Nr sprawy 4/2020

Dotyczy: postępowania o udzielenie zamówienia publicznego w trybie przetargu nieograniczonego na Wykonanie robót budowlanych polegających na „Rozbudowie Nowego Budynku Szpitala A o skrzydło północne wraz z nadbudową i przebudową Budynku Kotłowni nr 31 na terenie Uniwersyteckiego Szpitala Klinicznego w Olsztynie przy ulicy Warszawskiej 30”- etap III.

### **PYTANIA I ODPOWIEDZI VIII**

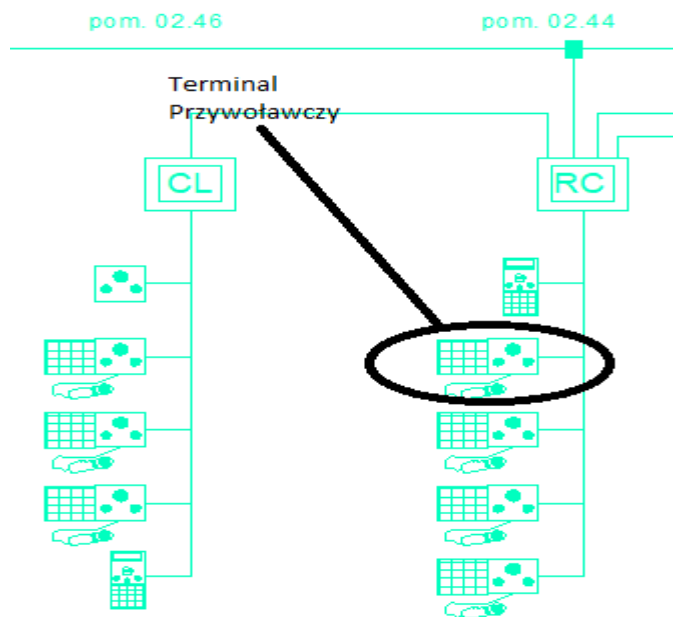
4. Zwracamy się z prośbą o odstąpienie od wymogu złożenia kosztorysów a w szczególności kosztorysów br. Teletechnicznej. Kosztorys branży teletechnicznej jest wykonany z rażąco niedbałością. Przywołane pozycje KNR dla poszczególnych robót są niewłaściwe.

Przykłady:

Nakłady KNR w pozycji 13 Instalacja elektryczna LAN przywołują katalog KNR 5-06 **Montaż urządzeń i instalacji sygnalizacji alarmowo-pożarowej. W kosztorysie poz. 13 sieć LAN brak podstawowych nakładów związanych z projektowanymi pracami takich jak:**

- **KNR AT-14 0105-02 - Montaż złącza RJ45 na skrajce 4-parowej ekranowanej STP/FTP**
- **KNR AT-14 0111-01 Wykonanie pomiarów torów transmisyjnych zgodnie z wymaganiami**
- **KNR AT-14 0106-01 Montaż złącza światłowodowego**

Podobna sytuacja występuje dla pozostałych działów i pozycji kosztorysowych. Z uwagi na błędy i nieścisłości jakie są w nich zawarte dołączone kosztorysy branży technicznej nie będą nadawały się do analizy gdyż ceny zawarte w pozycjach nie odzwierciedlają rzeczywistych nakładów robót. Wykonanie poprawnych kosztorysów nie leży w interesie potencjalnego Wykonawcy gdyż wiąże się z dodatkowym nakładem pracy to też realna wycena zostanie „upchnięta” w **nierealne** pozycje kosztorysowe. Tak wykonany kosztorys nie będzie się nadawał ani do analizy porównawczej, ani do rozliczeń na etapie realizacji budowy. Z racji, iż kosztorys jest elementem dokumentacji projektowej oraz SIWZ Zamawiający nie będzie mógł odmówić posługiwania się w naszej ocenie wadliwym dokumentem na etapie realizacji.

Mając na uwadze powyższe wnioskujemy o rezygnację z konieczności dołączenia kosztorysów na etapie składania ofert.

Zamawiający nie wyraża zgody. Zamawiający informuje, że przedmiary załączone do dokumentacji należy traktować pomocniczo do sporządzenia wyceny. Potencjalny Wykonawca powinien wycenić wszelkie koszty na podstawie załączonej do postępowania przetargowego dokumentacji projektowej oraz pytań i odpowiedzi.

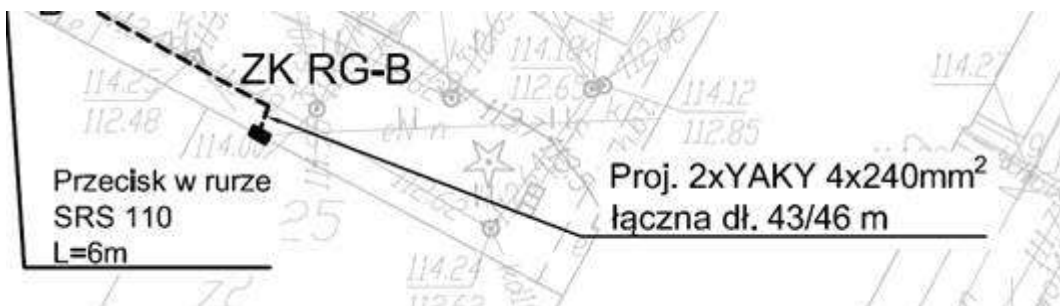
6. Zwracamy się z prośbą o potwierdzenie, iż zakres robót obejmuje ułożenie kabli 2x YAKY240mm<sup>2</sup> do złącza ZK-RGB zgodnie z dokumentacją E-02 (na zdjęciu ZK3 Rezonans).

Zamawiający informuje, że zakres robót obejmuje ułożenie kabli zgodnie z dokumentacją projektową.
